Bescheid

über die Ergänzung der
allgemeinen Bauartgenehmigung
vom 29. September 2022

Nummer:
Z-19.52-2575

Gegenstand des Bescheides:
**Bauart zum Errichten von feuerwiderstandsfähigen Wänden
aus Sandwichelementen nach EN 14509**

Anlage 1 Ä

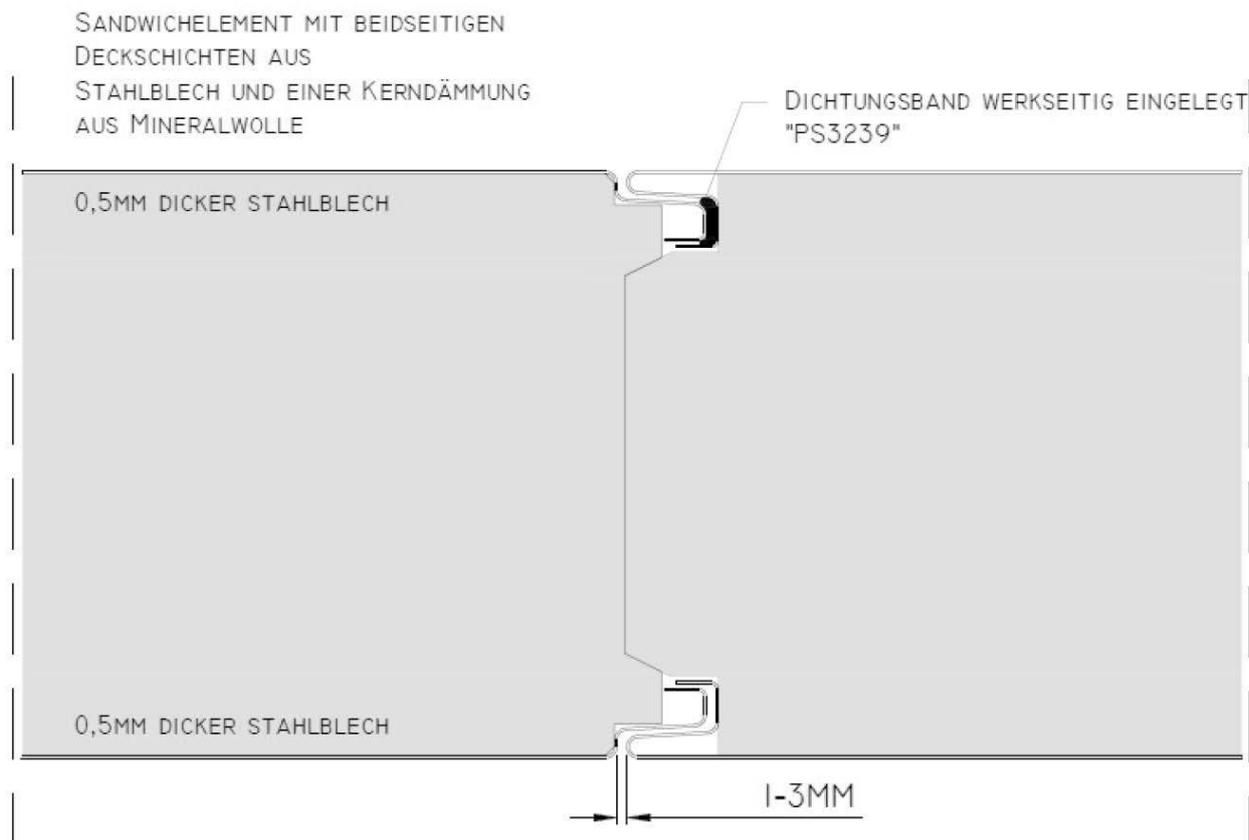
- Anlage 1 wird ersetzt durch Anlage 1 Ä
- Anlage 3 wird ersetzt durch Anlage 3.1 Ä, Anlage 3.2 Ä und Anlage 3.3 Ä

Die maximalen Elementabmessungen und zulässigen Wandhöhen müssen – in Abhängigkeit von den bauordnungsrechtlichen Anforderungen – denen auf Anlage 1 Ä dieses Bescheids entsprechen.

Es dürfen mehrere horizontal angeordnete Sandwichwandelemente übereinander gereiht werden. Die zulässige Wandhöhe und die zulässige Spannweite (Breite) der einzelnen Felder dieser Wände sind gemäß der Anlage 1 Ä dieses Bescheids begrenzt.

Vertikal	Anforderung an die Feuerwiderstandsfähigkeit				Horizontal	Anforderung an die Feuerwiderstandsfähigkeit				
	Dicke	feuer- hemmend	hochfeuer- hemmend	feuer- beständig		120 Minuten	Dicke	feuer- hemmend	hochfeuer- hemmend	feuer- beständig
100	3000	3000	3000	3000	100	3000	3000	3000	3000	3000
125	3000	3000	3000	3000	125	3000	3000	3000	3000	3000
≥150	3000	3000	3000	3000	≥150	3000	3000	3000	3000	3000
